平面図 S=1:500

高知県			
工事種別	交通安全(防災)第116-017-3号 国道494号防災・安全交付金工事		
図面名称	平面図	縮尺	S=1:500
路線名	国道494号		
工事箇所	吾川市 仁淀川 大字 百川内 地内		
設計種別	第1回変更		
事務所名	中央西土木事務所	図面	1
会社名	越知事務所	番号

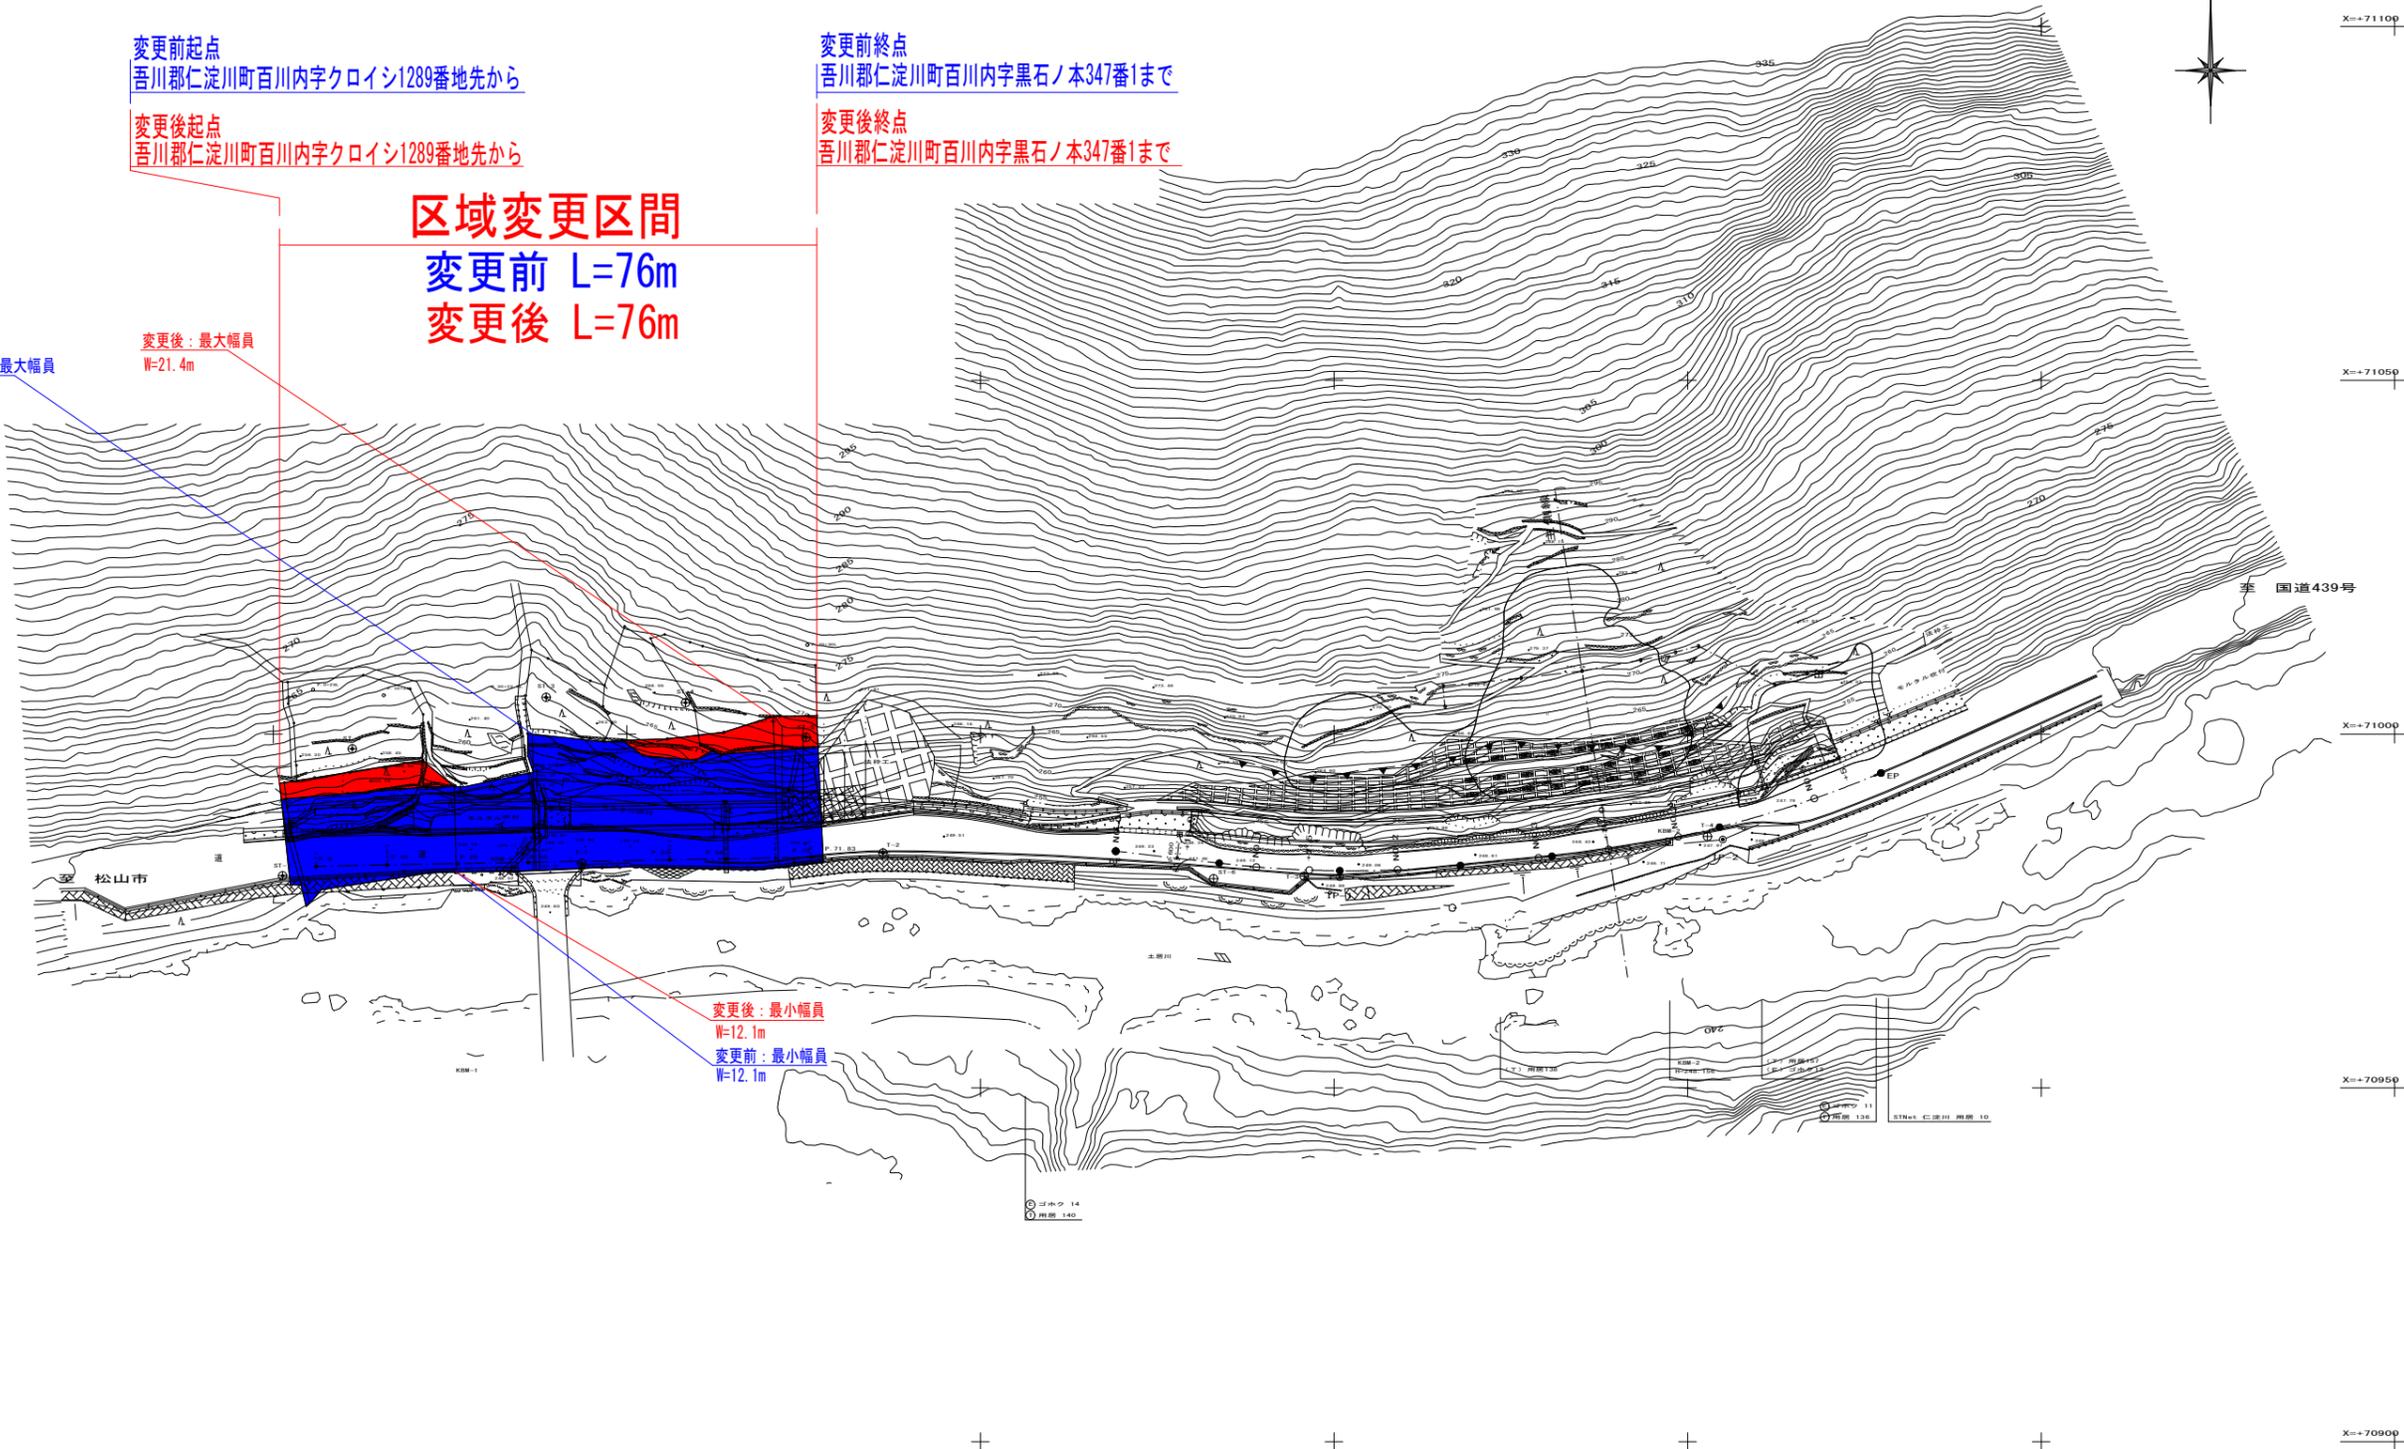
区域変更区間
変更前 L=76m
変更後 L=76m

変更前：最大幅員
W=19.2m

変更後：最大幅員
W=21.4m

変更後：最小幅員
W=12.1m

変更前：最小幅員
W=12.1m
